ＰＲＩＭＥＲＧＹ ＥＳ２００ 取扱説明書への追記と修正

本サーバに添付されております「PRIMERGY ES200 取扱説明書(P3F1-0040-02)」をはじめとする本装置に添付されるマニュアルに内容の追加・訂正がございましたので、ここに謹んでお詫び申し上げますとともに、マニュアルをご覧になる場合に下記に示します内容を合わせてお読み下さるようお願いいたします。

平成 12 年 10 月
富士通株式会社

■ ハードディスクキャビネットを追加し、大容量アレイシステムを構築する形態（→P137）

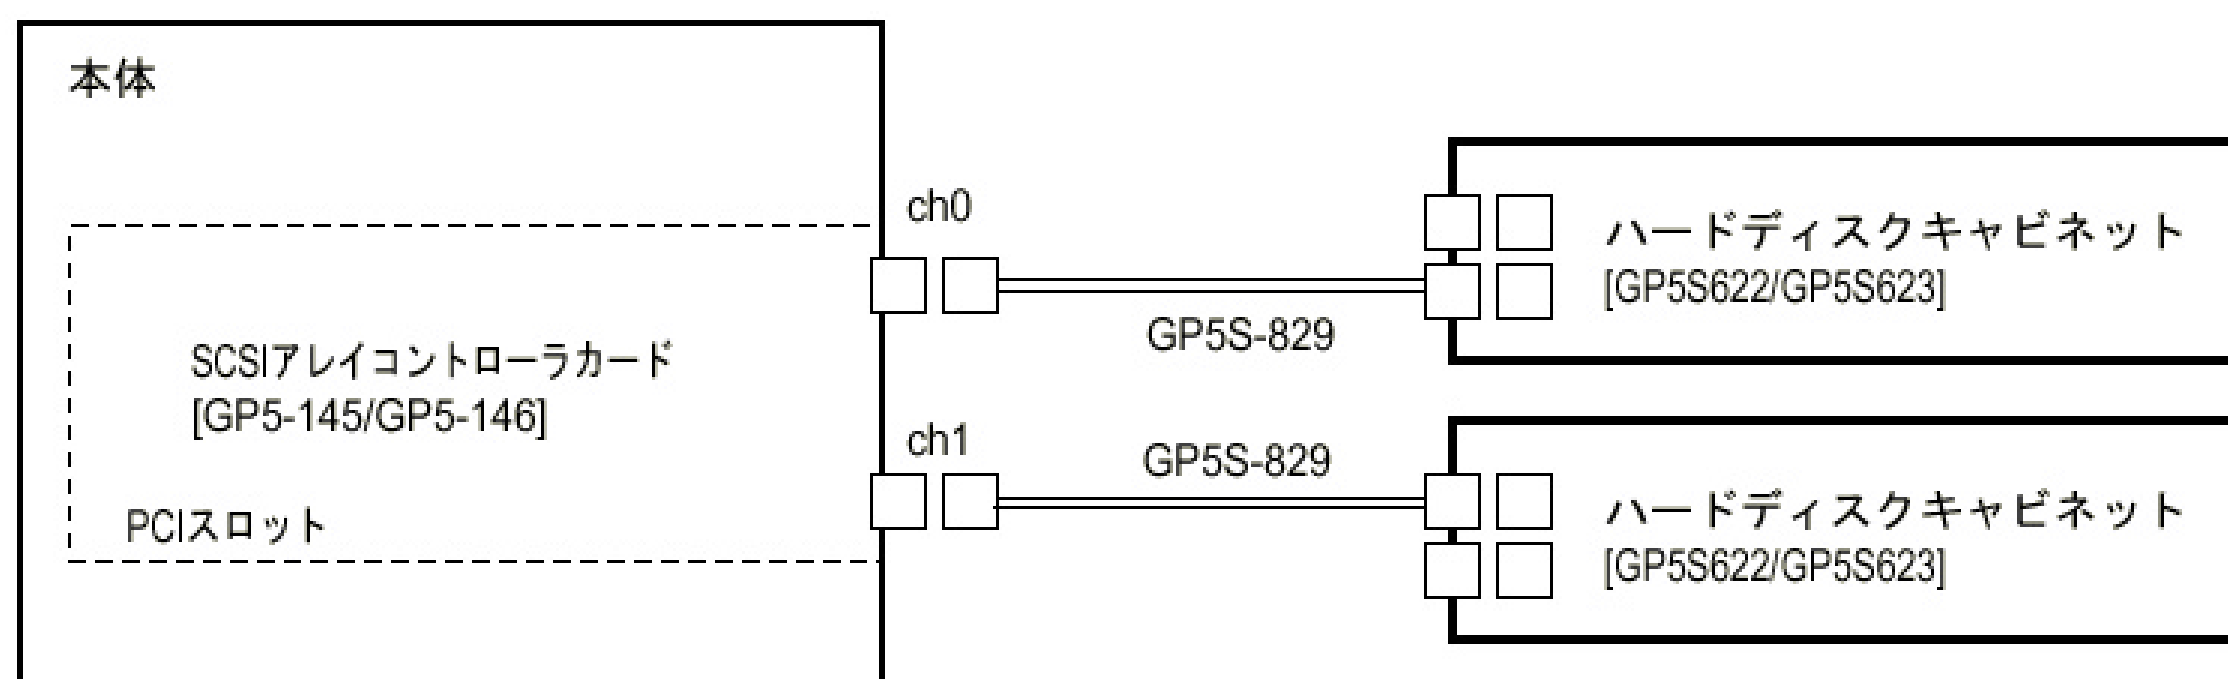
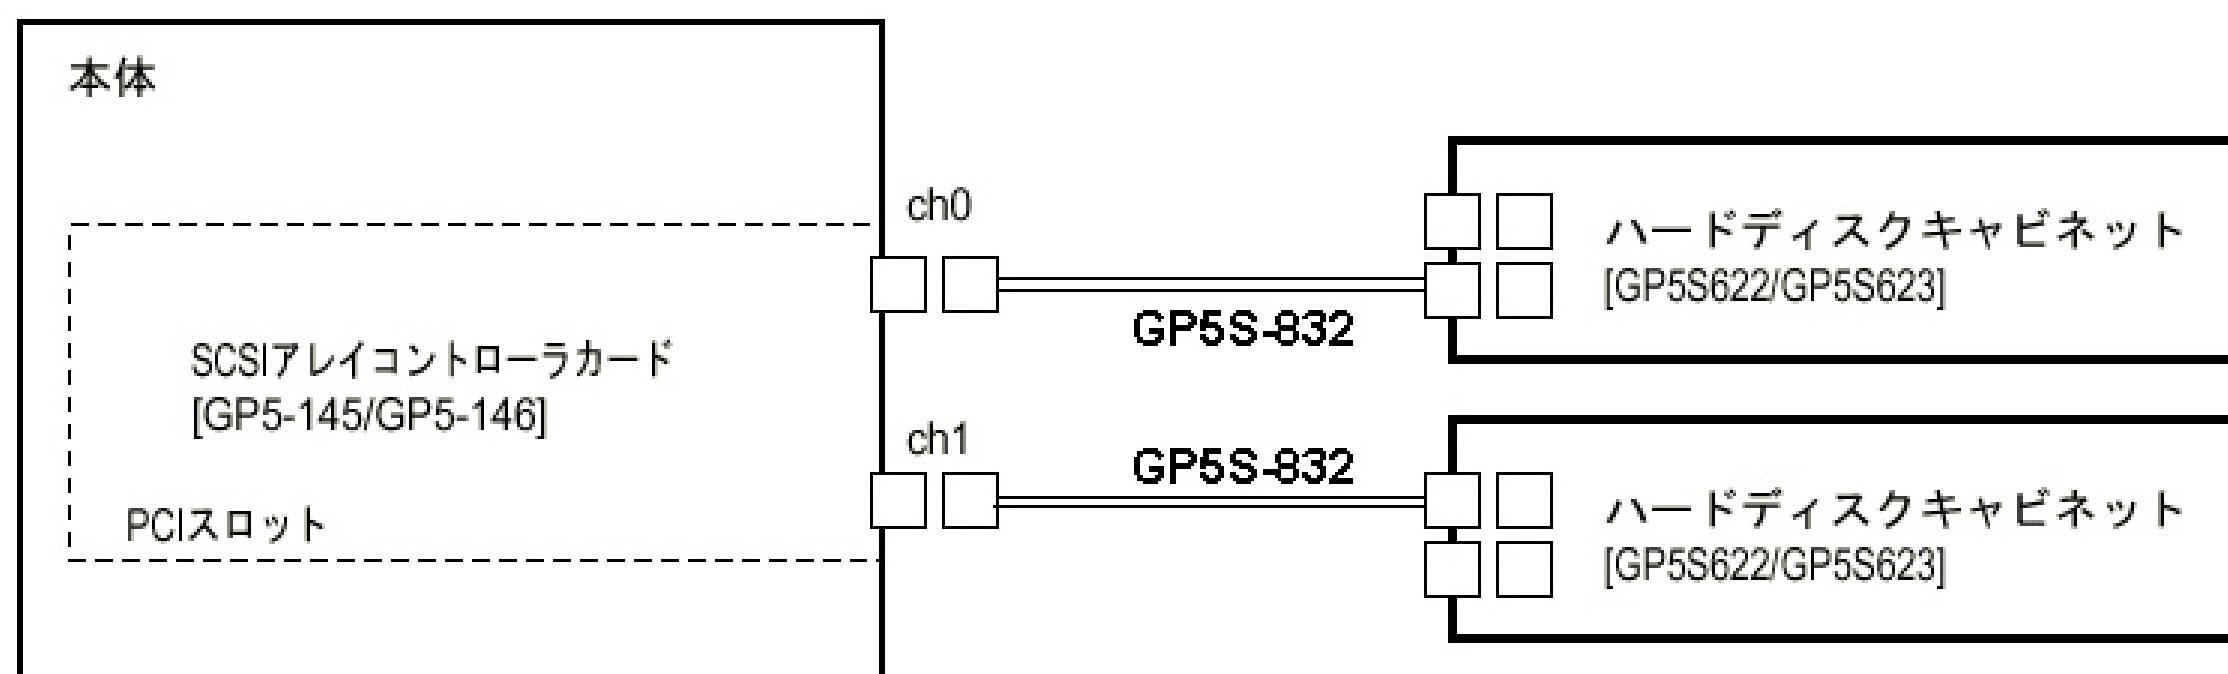
SCSI ケーブルの型名を GP5S-829 から GP5S-832 に修正。
